Verlag van werksessie SAFE dijkzones Fort Everdingen en Vianen-Oost, 18 mei 2021

Plaats : Online via Zoom

Figuur 1 Concept weergave van hoe een berm oplossing overgaat in een maatwerk constructie bij een woning

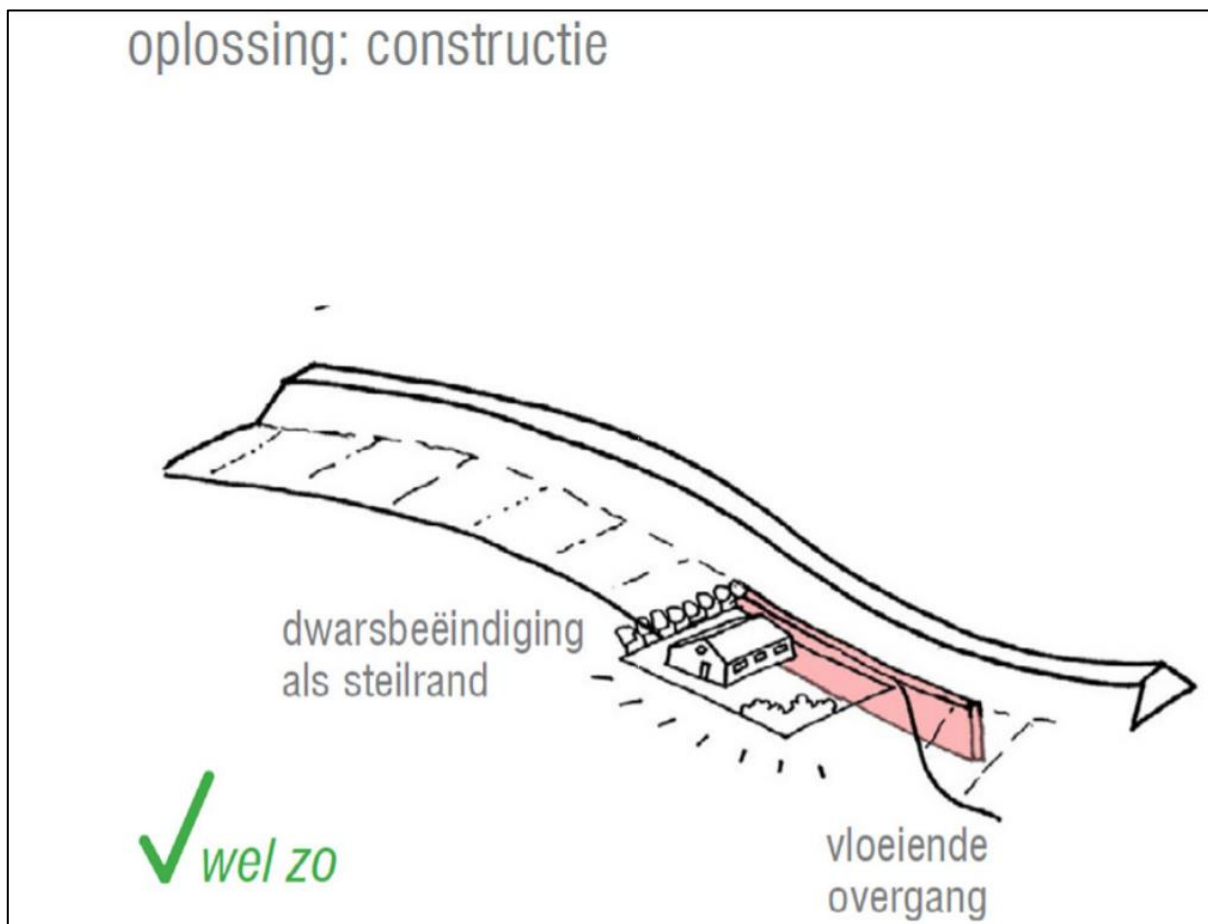
- Wat is een constructie? Dit is bijvoorbeeld een damwand.
- Bij het tweede kansrijke alternatief geven bewoners de zorg aan mogelijk niet meer uit het raam te kunnen kijken. Toelichting: grond wordt niet tegen de huizen aan gelegd. Bij het

- Bewoners geven aan dat met een bovenaanzicht zij nog niet goed kunnen begrijpen hoe het er uit gaat zien. Zij willen graag een dwarsprofiel/zij aanzicht. Daarom is hieronder ter verduidelijking een afbeelding toegevoegd waarop in concept is aangegeven hoe een berm kan overlopen naar een maatwerk constructie oplossing bij een woning (figuur 1).

- Bewoners/eigenaren geven aan dat de consequenties van de kansrijke alternatieven 2 en 3 niet helder zijn gemaakt. Er is te weinig informatie verstrekt. Van kansrijk alternatief 3 is niet helder hoe die damwand gaat lopen. Er ontbreekt een bovenaanzicht. Voor kansrijk alternatief 2 is geen zijaanzicht gemaakt. Hierdoor is het niet duidelijk wat de effecten zijn voor hun eigendommen. Dhr. Bode geeft aan dat de percelen in het oranje vlak in de Mural zijn aangemerkt als 'maatwerklocatie'. Mocht er gekozen worden voor kansrijk alternatief 2 of 3 dan wordt de inpassing van panden tijdens de Planuitwerkingsfase uitgewerkt.

tweede alternatief wordt er rond de huizen een damwand geplaatst (zie figuur 1 voor een concept voorbeeld hiervan).

- In het Ruimtelijk Kwaliteitskader is wel een schets opgenomen hoe de inpassing van huizen er mogelijk uit kan komen te zien. Dhr. Bode zegt toe dat deze schets wordt toegevoegd aan het verslag (zie figuur 1).

- In het tweede alternatief komt een berm op de plekken waar geen huizen staan. Bij de huizen komt geen berm.
